**PARC ÉOLIEN DE PLOUGUENAST-LANGAST
COMMUNE DE PLOUGUENAST-LANGAST (22)**

REPONSE A L'AVIS DE LA MRAe

Conformément à l'article L122-1 du code de l'environnement, le présent document vise à apporter une réponse écrite à l'avis émis par la mission régionale d'autorité environnementale de Bretagne sur le projet d'implantation d'un parc éolien à Plouguenast-Langast (22).

Illustration 2 : Plan détaillé du projet (extrait du dossier et traitement DREAL).

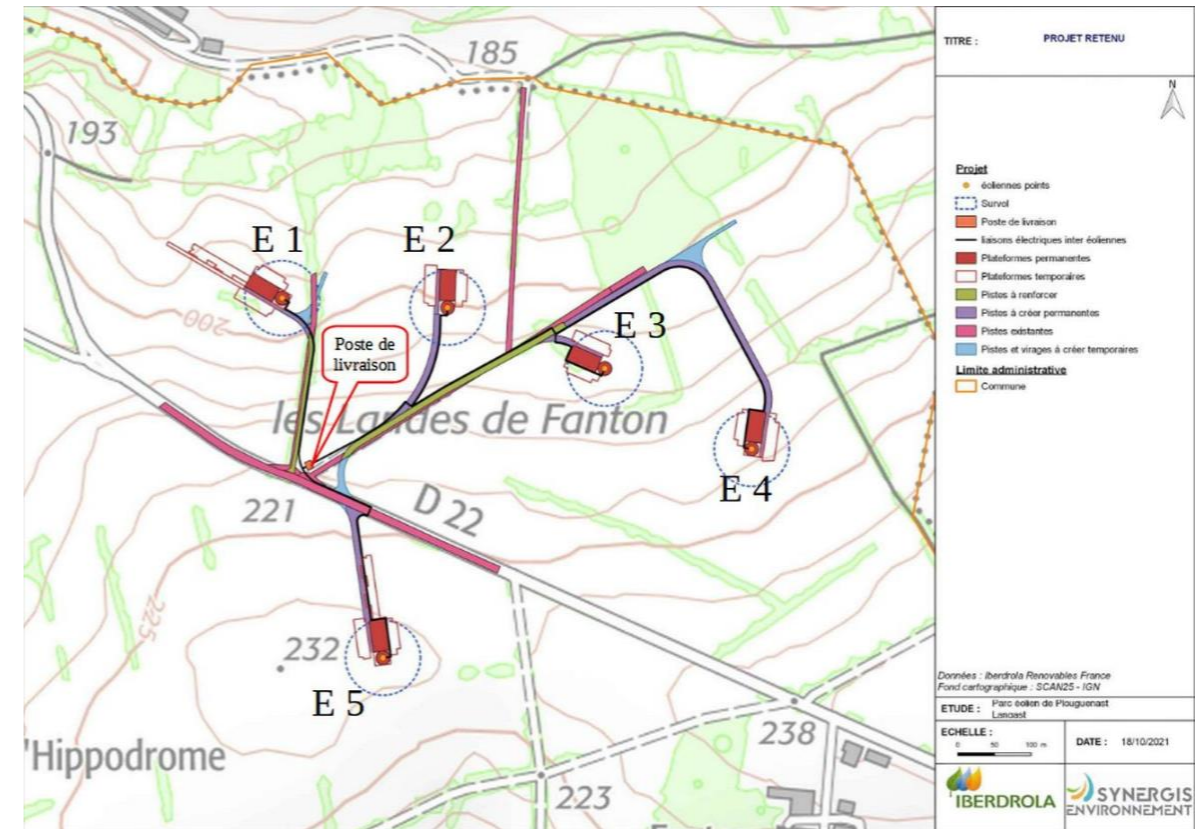
La demande porte sur la construction de 5 nouvelles éoliennes, nommées E1 à E5 (Cf. Illustration 2) et d'un poste de livraison électrique. Chaque éolienne sera accompagnée d'une voie d'accès et d'une aire de grutage, afin de permettre le montage et l'entretien des machines. Les emprises de ces aménagements atteindront une surface de 21 537 m² au total, dont 9 960 m² d'emprises temporaires³. Les aménagements entraîneront la suppression de 904 m² de zones humides et de 253 m de haies pour accéder aux éoliennes. Celles-ci seront constituées de mâts d'une hauteur de 80 à 85 m, et d'un rotor de 100 à 103 m de diamètre⁴. La hauteur maximale en haut de pale

sera de 136,5 m. Selon les éléments du dossier, la garde au sol⁵ sera comprise entre 30 et 33 m. Elles disposeront chacune d'une puissance installée de 2,2 à 3,2 MW⁶. La production annuelle maximale du projet est estimée à 23 034 MWh⁷. Le porteur de projet envisage le raccordement externe au réseau électrique, au poste source de Plémy, situé à 5 km, ou à celui d'Uzel (22) à 12 km⁸, ou par un raccordement direct au réseau existant. Les raccordements interne (des machines au poste de livraison) et externe (vers le poste source) seront enterrés et s'appuieront sur la voirie existante, les modalités d'un raccordement direct n'étant quant à elles pas précisées.

Nous avons traité le sujet du raccordement externe ci-après, dans le paragraphe 2.2.2.b. Raccordement externe.

Tracé du raccordement au poste source de Plémy

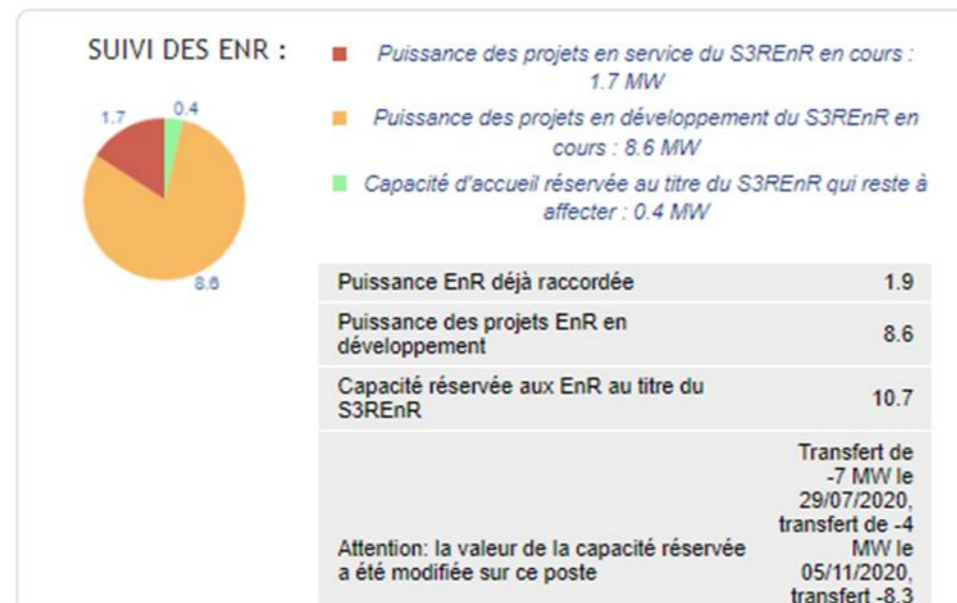
Le périmètre d'analyse des incidences du projet inclut à la fois les travaux et l'exploitation des éoliennes, et la fin de vie du parc. Le dossier présente succinctement les étapes théoriques du démantèlement ainsi que les différentes voies de recyclage ou de valorisation possible des matériaux. Le tracé du raccordement électrique interne pour relier les éoliennes au poste de livraison, de 1 818 m, devrait minimiser les impacts environnementaux en empruntant uniquement l'emprise des voiries existantes. Le raccordement externe au réseau public n'est pas arrêté, et relève de la responsabilité du gestionnaire de réseau. Le raccordement est envisagé soit vers l'un des deux postes les plus proches, situés à 5 km pour le poste de Plémy et à 12 km pour celui d'Uzel, selon le même protocole que celui retenu pour le raccordement au poste de livraison, soit par un raccordement direct au réseau existant, au niveau d'une ligne ou d'un câble. La faible qualité du document produit (cartes de raccordement peu lisibles pp. 346-347) et le niveau actuel de saturation des postes sources envisagés³⁸ ne permettent pas de s'assurer de leur faisabilité dans le calendrier projeté du projet d'une part, et de leur absence d'incidence sur l'environnement d'autre part. L'Ae rappelle que l'évaluation environnementale doit bien porter sur la globalité du projet³⁹.

Le tracé du raccordement de projet au poste source de Plémy a une longueur de 5km. Il longe la départementale D22 depuis le poste de livraison vers l'est jusqu'à la départementale D768. Les câbles longeront la départementale D22 puis la D103. Le raccordement sera réalisé le long des routes et ne traversera aucun périmètre naturel d'inventaire ou protégé.

Illustration 4 : secteurs à enjeux pour les espèces à risque vis-à-vis de l'éolien justifiant la variante retenue (extrait du dossier)

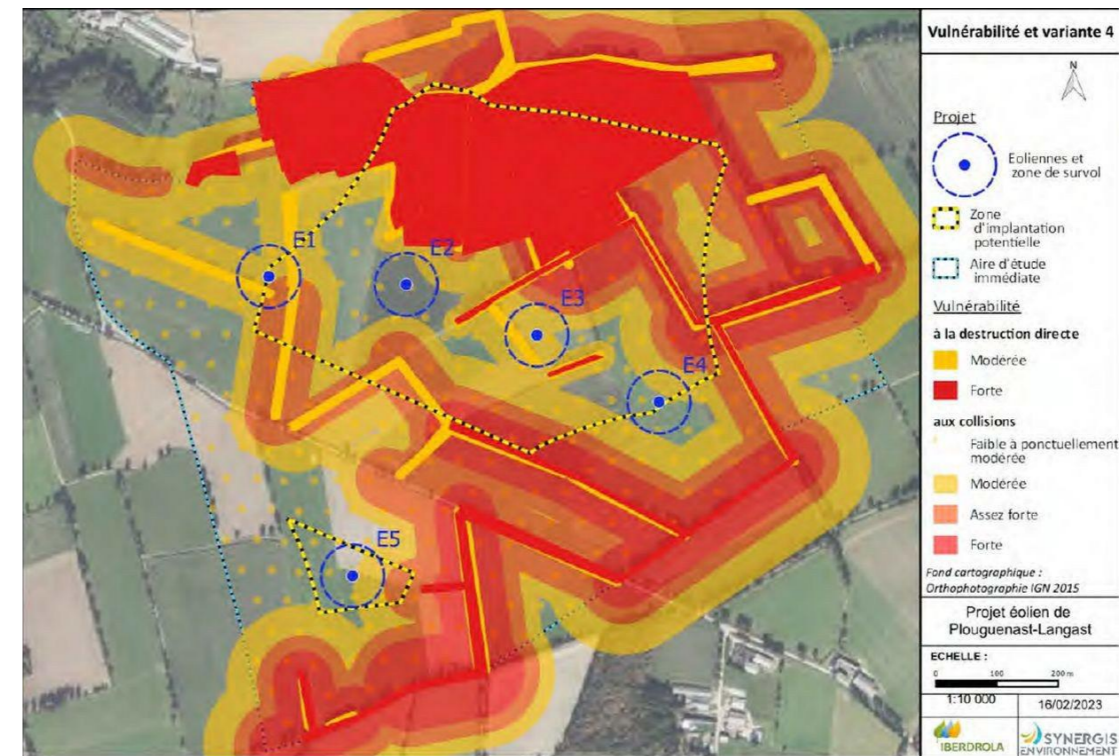
La perte potentielle de territoire de chasse et de corridor de vol lié à un effet « barrière » par effet répulsif des éoliennes n'est pas réellement évaluée. Elle est d'autant plus importante que cette réduction de territoire se cumule avec celle engendrée par les éoliennes existantes du parc éolien de Plémy et que les machines E1 à E4 présentent des inter-distances inhabituellement réduites, capables de déstabiliser les espèces volantes.

peut noter que le choix des implantations limite la proximité des habitats potentiellement favorables (15% à moins de 100 m, contre 25% à moins de 200). En considérant que l'étude CESCO, évoquée par l'autorité environnementale, ne montre pas de différence significative d'activité à plus de 100 m des haies (avec ou sans éolienne), la surface avec une perte significative d'activité serait de l'ordre de 3 ha. A l'échelle des populations locales, c'est une perte minime.
